改善箇所説明図

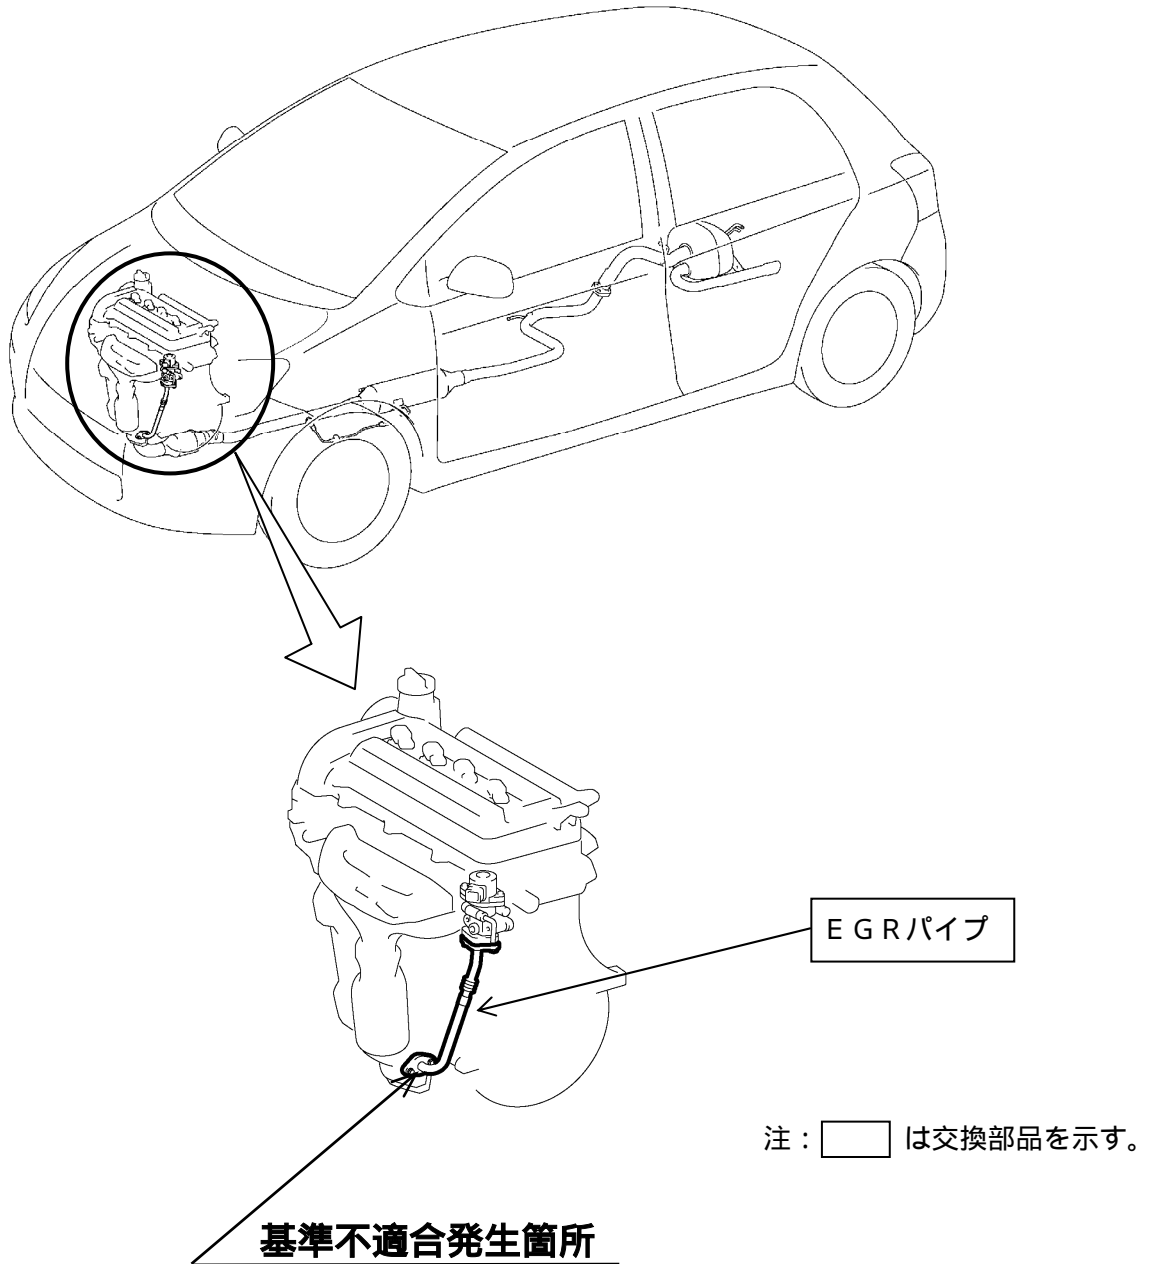
排気ガス再循環装置（EGR）のパイプの強度が不足しているため、排気ガスの熱によるパイプの伸縮により、当該パイプに亀裂が発生し異音とともに排気ガスが漏れることがある。また、そのままの状態で使用を続けると、亀裂が進行して折損し、最悪の場合、排出ガスが基準値を満足しなくなるおそれがある。

全車両、当該パイプを対策品と交換する。

識別：改善済み車両には車台番号打刻の末字の下部に黄色ペイントを塗布する。
